H8 タイニー I/O(アイ・オー)ボード

部品変更のお知らせ K-00207

スイッチ類の実装の様子

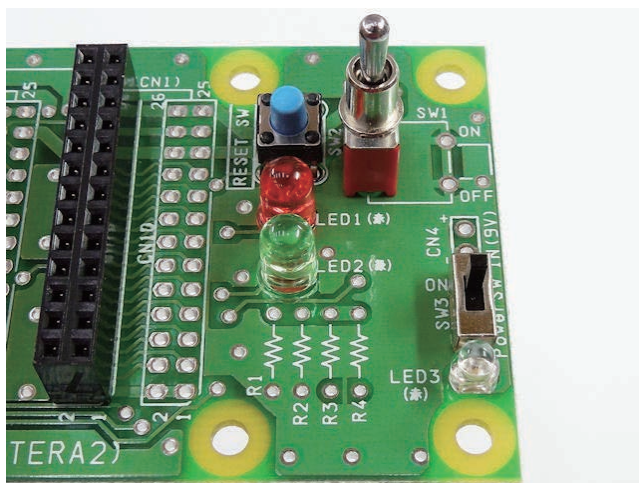
- ①SW1 のトグルスイッチを同梱いたしました。
なお横実装型から縦実装型に変更します。
- ②POWER SW のスライド型スイッチを同梱いたしました。
- ③LED3(赤色 LED) を 5 ミリ径から 3 ミリ径の青色 LED に変更します。
ピン配置は、下図をご参照ください。
